Forum mondial de l'harmonisation des Règlements concernant les véhicules

Groupe de travail des dispositions générales de sécurité

Proposition d'amendements au Règlement n° 46 (Dispositifs de vision indirecte)

Communication de l'expert de l'Organisation internationale des constructeurs d'automobiles*

«6.1.1.2 a) Rétroviseurs extérieurs (classes II à VII)

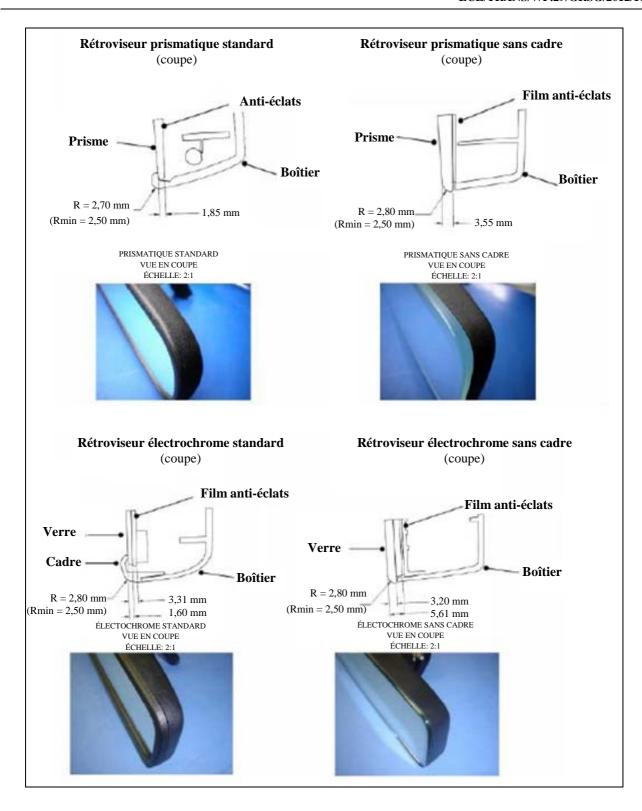
Le pourtour de la surface réfléchissante doit être enveloppé par un boîtier de protection qui, sur son périmètre, doit avoir en tout point et dans toute direction, une valeur de "c" égale ou supérieure à 2,5 mm. Si la surface réfléchissante déborde du boîtier de protection, le rayon de courbure "c" du bord de la partie en saillie doit être supérieur ou égal à 2,5 mm et la surface réfléchissante doit s'effacer dans le boîtier de protection sous une force de 50 N appliquée sur le point le plus en saillie par rapport au boîtier de protection dans une direction horizontale et approximativement parallèle au plan longitudinal médian du véhicule.
